TYPE:
WA40, WA40A & B.
WA41, WA421-235
WA421-250

BULLETIN-SERVICE N° 20 Révision N°

correspond à la Modification N° "421" n°1096 du 23-2-72.

OBJET: BOUCHON RESERVOIR ESSENCE WA421.52.09.

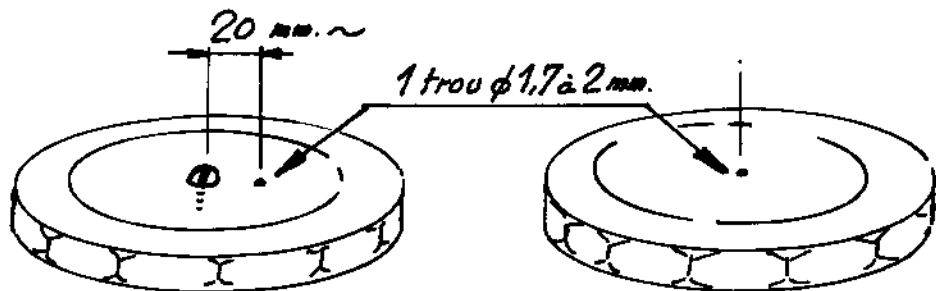
Tous les bouchons de remplissage d'essence :
corps métalliques (Le BOZEC N° 14.098) ou
corps plastiques (WA 421.52. 09)

doivent comporter un trou de Ø 1,7 à Ø 2 à leur sommet -
voir croquis ci-dessous.

ATTENTION : certains bouchons (1ère série) comportent une vis PARKER
obturant un trou d'origine. NE PAS RETIRER cette VIS.

le trou rendu libre serait d'un trop grand diamètre.

Bouchon plastique
comportant 1 vis PARKER

Bouchons métallique
ou plastique
ne comportant pas de vis.
